Nazwa dokumentu:  
projekt rozporządzenia Ministra Rozwoju i Technologii w sprawie warunków technicznych, jakim powinny odpowiadać budynki i ich usytuowanie  
**UWAGI ZGŁOSZONE PRZEZ IARP**

Ilustracja pokazująca konieczność wprowadzenia regulacji dotyczącej odległości do krawędzi okna lub elementu doświetlającego wysuniętego przed lico ściany

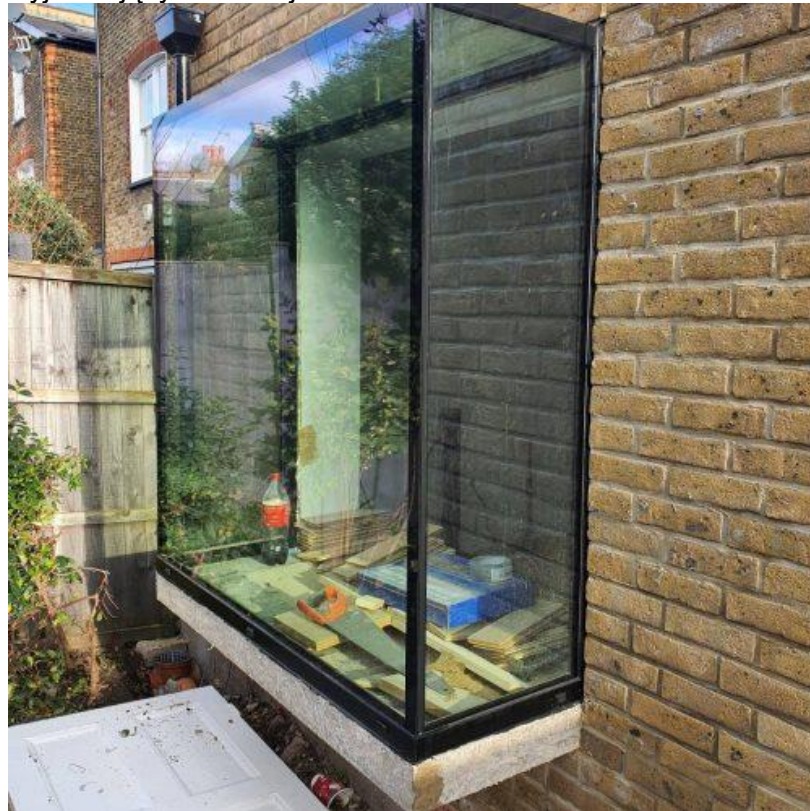
Przepis dotyczący odległości budynku od granicy działki budowlanej ze względu na występowanie w tej ścianie okien, drzwi i elementów doświetlających jest jednym z najważniejszych przepisów regulujących lokalizowania budynku na działce i wpływających na jego oddziaływanie. Istotą regulacji dotyczącej odległości okien i drzwi od granicy działki jest zachowanie odległości 4,0 m zapewniającej odpowiedni dystans wzrokowy i widokowy związany z poczuciem intymności użytkowników budynków (jest to odległość stosowana w Polsce tradycyjnie od lat) z drugiej strony zapewniające pewną spójność z innymi wymogami w zakresie odległości do innych obiektów i urządzeń oraz bezpieczeństwa pożarowego. Jeśli okna i drzwi znajdują się w

odległości 4 m lub większej od granicy, to nie ma żadnego uzasadnienia dla poglądu, iż cały budynek musi być wówczas odsunięty od granicy o 4,0 m.

Proponujemy zilustrowanie tego paragrafu rysunkami wyjaśniającymi intencje.

**3) 4 m do krawędzi zewnętrznej okna, drzwi lub elementu doświetlającego umieszczonego w ścianie zwróconej w stronę granicy.**

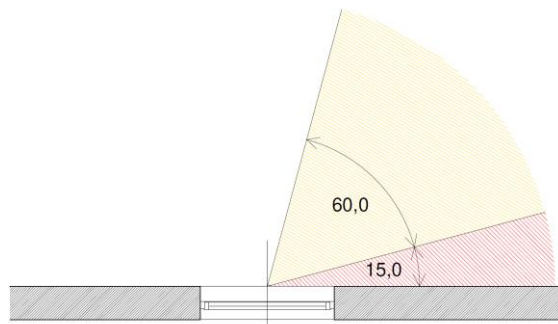
Niestety konstrukcja projektowanego przepisu nadal sprawia, że wzniesienie budynku na działce, która sąsiaduje z niezabudowanymi działkami może spowodować lub w większości przypadków spowoduje ograniczenie zabudowy na działce sąsiedniej i w niekorzystny sposób wpłynie na kształtowanie na niej przyszłej zabudowy.

Dodatkowo, w związku z interpretacyjnością pojęcia długości budynku w dotychczasowej praktyce (wzdłuż czy prostopadle do granicy działki?) proponuje się wprowadzenie dodatkowego uściślenia precyzującego jak należy postrzegać długość budynku w tym przepisie.

**nieruchomości wysokość takiego budynku nie przekroczy 3,0 m, długość mierzona wzdłuż granicy, do której jest zbliżony, nie będzie większa niż 6,5 m oraz ściana budynku umieszczona od strony granicy, do której będzie zbliżony jest zgodna z warunkami określonymi w § 234.**

**Ilustracja propozycji wprowadzenia przepisu regulującego odległość stanowisk postojowych niezwróconych bezpośrednio w stronę okna**

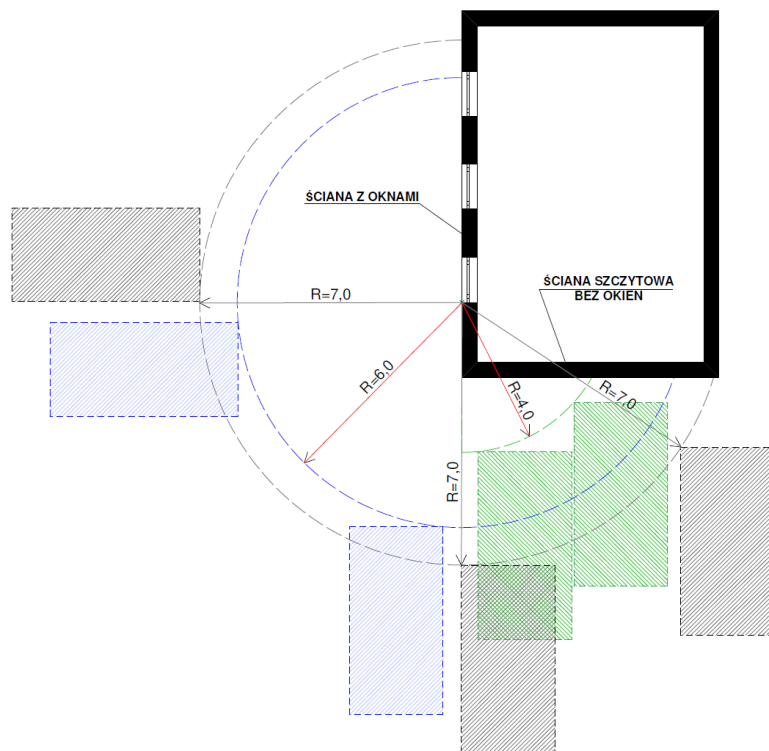
36.	IARP	§ 15. ust. 2	<p>Proponuje się dodanie do § 15. nowej regulacji po ust. 2 umożliwiającej zbliżenie odległości stanowiska postojowego do okna lub elementu doświetlającego do 4 m, jeżeli odległość dotyczy stanowiska <u>niezwróconego bezpośrednio w stronę okna</u> podlegającego ochronie.</p> <p>W takiej sytuacji uciążliwość stanowiska postojowego w stosunku do okna jest dużo mniejsza zarówno w kontekście ewentualnego hałasu jaki i roznoszenia się w powietrzu spalin.</p>	<p><b>2a. Odległość stanowiska postojowego określona w ust. 1 pkt 1. lit. a) może zostać zmniejszona do 4 m, w przypadku, gdy stanowisko nie jest zwrócone bezpośrednio w stronę okna.</b></p>

-  LOKALIZACJA STANOWISK POSTOJOWYCH WG OBECNYCH PRZEPISÓW W ODLEGŁOŚCI - 7,0 m (do 10 stanowisk włącznie)
-  PROPOZYCJA ZMIANY ODLEGŁOŚCI LOKALIZACJI STANOWISK POSTOJOWYCH, DO - 6,0 m (do 10 stanowisk włącznie)
-  PROPOZYCJA UZUPELNIENIA PRZEPISÓW DOTYCZĄCYCH LOKALIZACJI STANOWISK POSTOJOWYCH W ODL. - 4 m (STANOWISKA NIEZWRÓCONE BEZPOŚREDNIO W STRONĘ OKIEN)

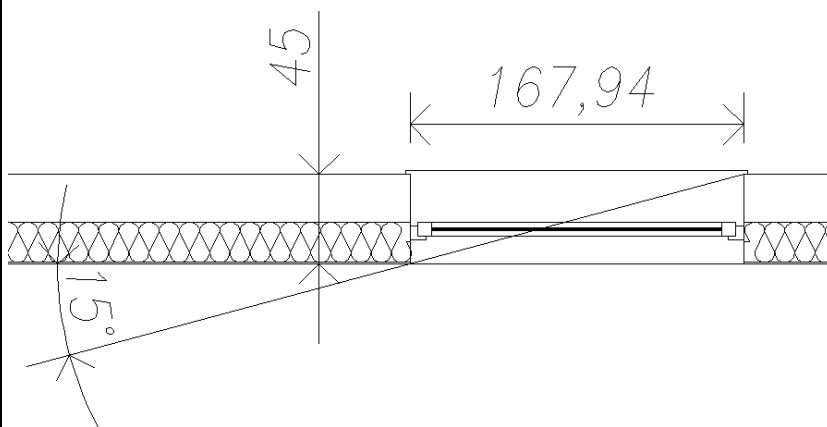
69.	IARP	§ 52. Ust. ... Dodanie ustępu	<p>Proponuje się dodanie ust 5 opisującego metodę obliczania czasu nasłonecznienia. Wydaje się to niezbędne ze względu na bardzo poważne rozbieżności dotyczące interpretacji zarówno geometrii ruchu Słońca po nieboskłonie jak i problemu na jakie elementy pomieszczenia powinny padać promienie słoneczne by można było uznać, że pomieszczenie jest nasłonecznione.</p>	<p><b>(Wersja 1 – pełna)</b> <b><u>Czas nasłonecznienia, o którym mowa w ust 1 i 2, wyznacza się przyjmując do obliczeń następujące założenia:</u></b></p> <p>a) <b><u>badanie wykonuje się w dniu równonocy, zakładając, że płaszczyzna ekliptyki nachylona jest pod kątem równym 90° -szerokość</u></b></p>

Zaproponowany model opisujący pozorny ruch Słońca na nieboskłonie stanowi kompletną i jednoznaczną geometrię tego ruchu. Dzięki tym zapisom nie będzie konieczności sięgania do astronomicznego opisu ruchu Słońca po nieboskłonie, gdyż proponowane regulacje opisują go w sposób wystarczający. (nie opisano jedynie poruszania się Słońca ze wschodu na zachód, ale zjawisko to jest nie tylko oczywiste, ale także w przypadku, gdy ktoś założy, że Słońce porusza się w drugą stronę, dzięki temu, że przyjęto czas słoneczny, otrzyma te same wyniki)

Czas nasłonecznienia, o którym mowa w ust 1 i 2, wyznacza się przyjmując do obliczeń następujące założenia:

- a) badanie wykonuje się w dniu równonocy,
- b) badanie wykonuje się dla czasu słonecznego, czyli godzina 12:00 wypada w chwili górowania Słońca.
- c) promienie słoneczne padają na zewnętrzne światło otworu okiennego lub elementu doświetlającego pod kątem minimum  $15^\circ$  w stosunku do płaszczyzny elewacji.

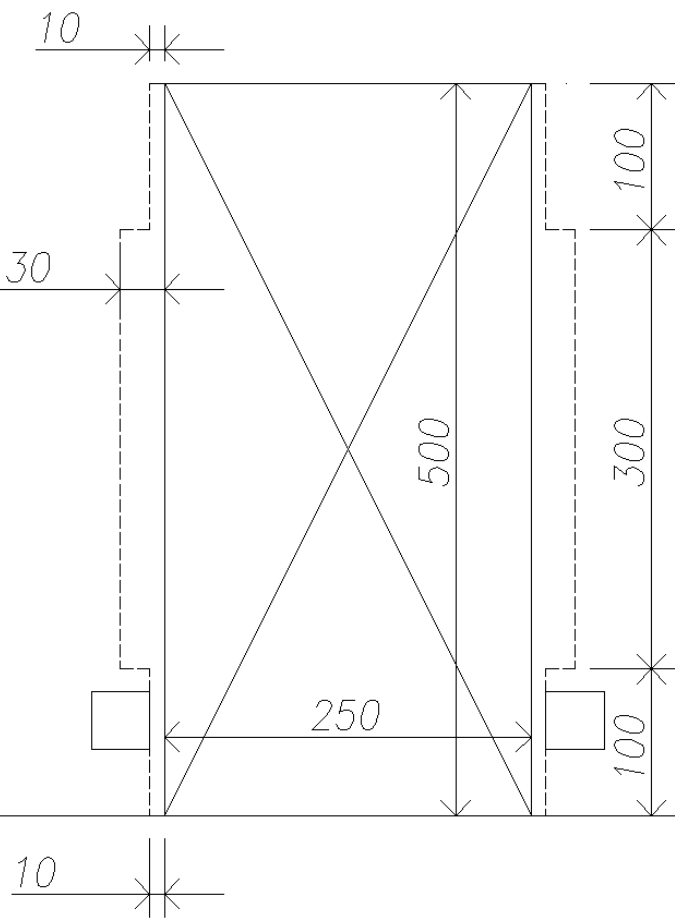
89.	IARP	§ 96 ust. 4	<p>Ze względu na nieprecyzyjność i niejasność sformułowania oraz zasadę, że przepis nie powinien wprowadzać kryterium „ocennego” - jakim niewątpliwie można nazwać warunek „zapewnienie swobodnego otwarcia drzwi samochodu”, proponuje się konkretne określenie dopuszczalnego usytuowania słupa wzdłuż dłuższej krawędzi stanowiska postojowego, w wyniku którego zapewniony będzie pas długości 3,0 m odpowiadający zakresowi umieszczenia drzwi</p>	<p>2) słupem wynosi co najmniej 0,1 m pod warunkiem <del>zapewnienia swobodnego otwarcia drzwi samochodu.</del> <b>lokalizacji słupa w odległości nie większej niż 1,0 m od krawędzi stanowiska, mierzonej wzdłuż jego dłuższego boku.</b></p>
